**RN 122
DÉVIATION DE SANSAC-DE-MARMIESSE
ET RACCORDEMENT AU CONTOURNEMENT SUD D'AURILLAC**

Juillet 2017

Avis délibéré de l'Autorité environnementale sur la déviation de Sansac-de-Marmiesse (RN 122) et son raccordement au contournement sud d'Aurillac (15) - Actualisation de l'avis Ae n°2012-21

n°Ae : 2017-14

Figure 1 : Plan synoptique (source : demande d'autorisation unique, janvier 2017)

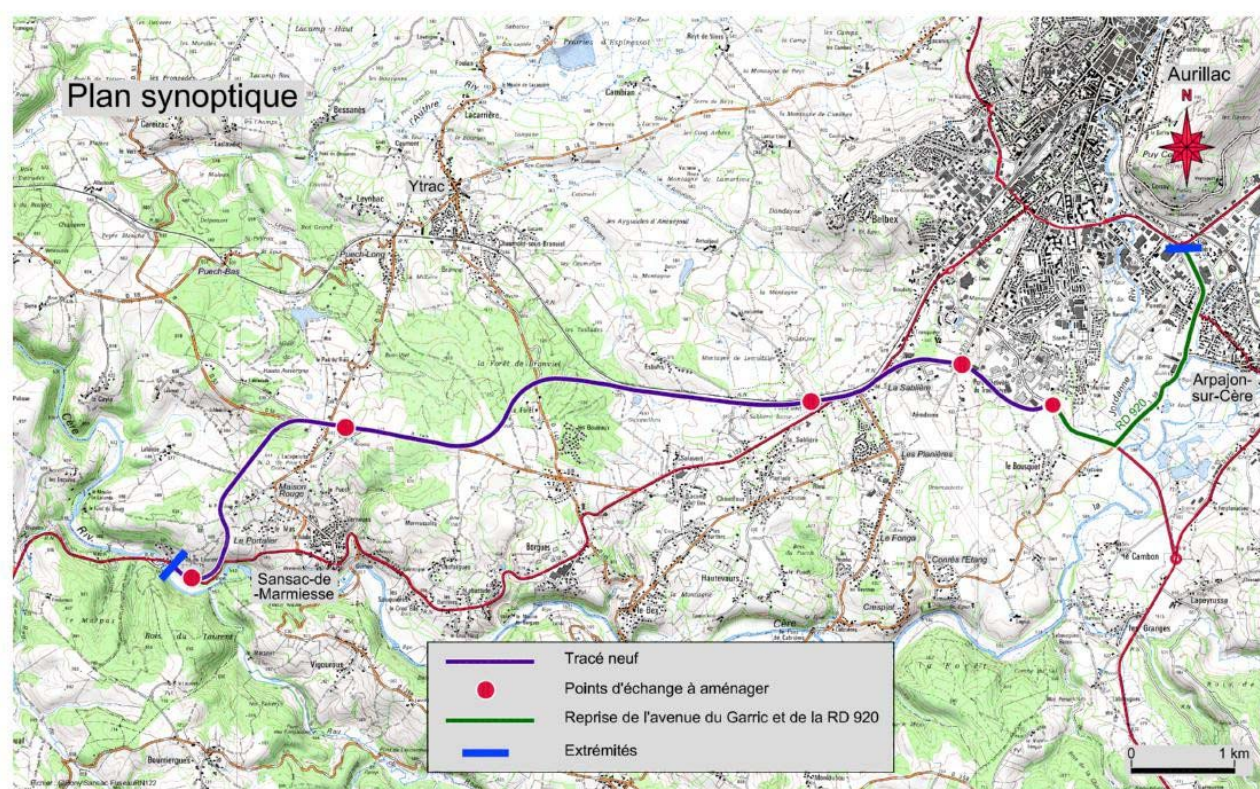
- la présentation même des aménagements projetés est difficilement accessible, la grande majorité des cartes présentant le projet étant très générales (voir figure 1), ne décrivant en particulier pas les différents rétablissements routiers ou les ouvrages prévus. Les seuls plans réellement détaillés du projet, qui présentent ces éléments, figurent de la page 102 à 108 du document d'incidences dans un paragraphe intitulé « *emplacement des aménagements hydrauliques* ».

L'Ae recommande au maître d'ouvrage, après qu'il ait actualisé l'étude d'impact, d'améliorer la lisibilité du dossier et la cohérence entre les différentes pièces, notamment en présentant dès le début des documents un plan détaillé du projet, et en veillant à la cohérence entre les informations contenues dans les pièces A et B.
